2003. 2. .
제75회 임시회

- 2002행정사무조사 -
시정 및 건의사항 처리결과

경제건설국

2002행정사무조사 시정 및 건의사항 처리결과목록

○ 사직도로 선형보완

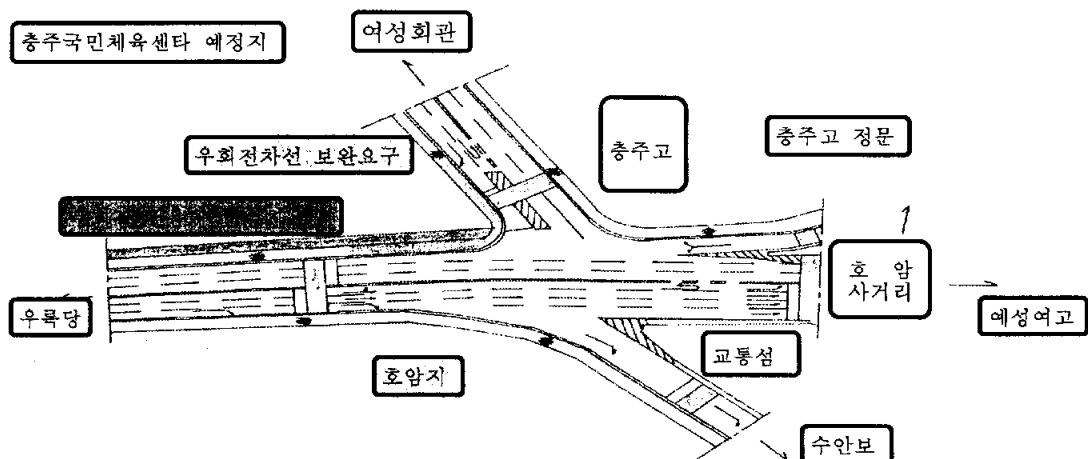
- 사직도로 개설 구간중 호암로와 연결되는 부분이 급커브여서 호암로타리에서 진입하는 차량과 추돌위험등 교통사고의 위험이 있으니 급커브 지역의 선형을 완만하게 보완하기 바람.

- 사직도로는 도시계획에 맞추어 도로를 개설하였으나 기존로타리와 직각교차가 되지않아 차량 우회전시 로타리에서 진행방향 차량과 추돌 위험등 교통사고위험이 예상되며
- 충주국민체육센터 완공시 이용차량의 급증이 예상되므로 우회차량전용 1차선을 확보함과 동시 사직도로와의 가각을 보완하여 이용객의 불편을 해소함과 아울러 사고위험을 사전 예방할 수 있도록 충주국민체육센터 추진부서인 사회진흥과와 협의하여 추진하겠음.

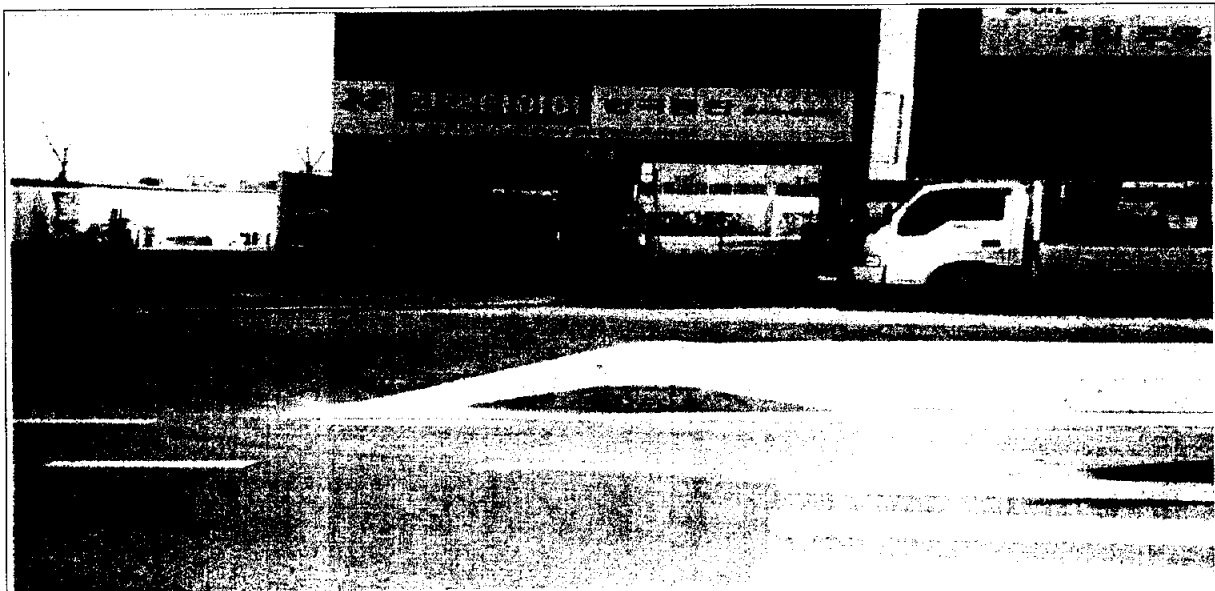
- 동부외곽순환도로 경계석 설치보완
 - 교현동 우리주유소앞 건널목 횡단보도 입구의 보도경계석이 보행자를 위해 분명히 설치되도록 보완하기 바람.

- 동부외곽순환도로는 차도와 자전거도로와의 경계에 화단을 설치 차량의 접근을 차단였으며 자전거도로와 보도를 분리 설치하여 자전거도로와 사람의 통행에 불편이 없도록 시공하였으며
- 우리주유소앞 횡단보도 경계석(2.0m)은 즉시 보수 완료하여 이용에 불편이 없도록 조치 완료하였음.
